DIMM datasheet:

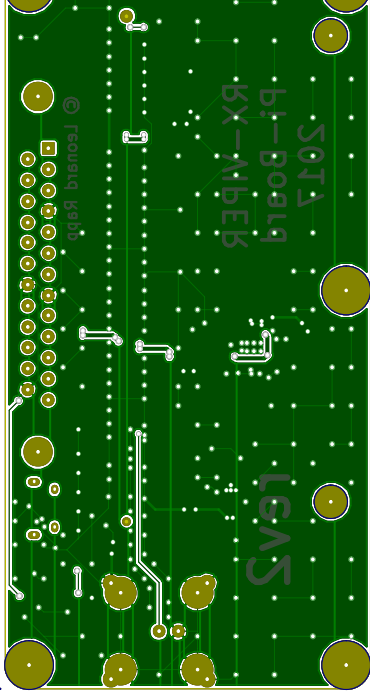
Ich verstehe das so, dass das DIMM Module bis zu Center Line □ eingeschoben wird.
Folglich müssen sich die Bohrungen 27mm weiter befinden.
